Openbrief

Dronten

30 juni 2020

Notitie architectonische kwaliteit

Het Tussendek

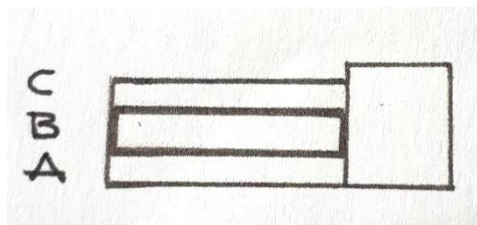
Bestaat uit een U vormige compositie van twee bouwvolumes.

1. Rechthoekig bouwvolume 4 woonlagen hoog
2. Rechthoekig bouwvolume als accent en entree, uitstekend boven de 4 woonlagen
3. Verder is er een lage tuinmuur om het geheel geplaatst als afscheiding naar het openbare gebied.
